POR MEDIO DE LA CUAL SE OTORGA UN PERMISO DE VERTIMIENTOS Y SE ADOPTAN OTRAS DETERMINACIONES

3. Que, en atención a lo anterior, se generó el informe técnico **IT-02969-2025 del 14 de mayo de 2025**, en el cual se observa y concluye lo siguiente:

Asunto: Vertimientos – Permiso nuevo

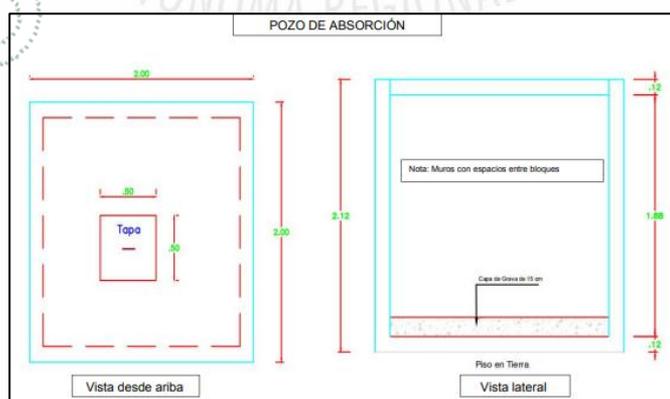
En el documento denominado “ANEXO 6 Prueba de Infiltración” se indica que se empleó el método doble anillo para determinar la tasa de infiltración de agua en el suelo, el cual fue clavado a una profundidad de 5 cm. Se registraron 6 mediciones o registros de 10 minutos, 1 medición o registro de 15 minutos, 3 mediciones o registros de 20 minutos y 2 mediciones o registros de 30 minutos, hasta completar 3,25 horas de mediciones (195 minutos de prueba)

- Se presentó los resultados de la prueba de infiltración en la que se determinó una infiltración básica de 151 mm/h.

Esquema del STARD

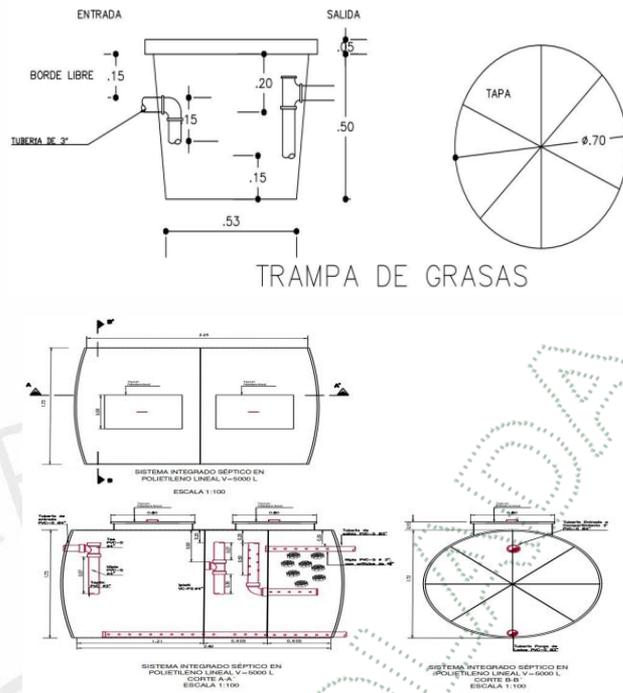
ARTÍCULO TERCERO: ACOGER los diseños y memorias de cálculo del sistema de tratamiento de **Agua Residuales Domésticas STARD**, conformado por las siguientes unidades:

Parágrafo 1°: El sistema de tratamiento acogido en el presente artículo, deberá ser implementado con sus respectivos ajustes o complementos, en campo, en un **término de tres (03) meses**, contados a partir de la ejecutoria de esta Resolución, para lo cual el usuario deberá informar a la Corporación para su respectiva verificación y aprobación en campo.

Parágrafo 2°. El sistema de tratamiento de aguas residuales STAR deberá contar con las estructuras que permitan el aforo y toma de muestras.

Parágrafo 3°. Se sugiere implementar tratamiento preliminar o pretratamiento en el Sistema de Tratamiento de Aguas Residuales, con el fin de cumplir con la normativa aplicable.

Parágrafo 4°. El sistema de tratamiento deberá contar con las respectivas cajas de inspección.
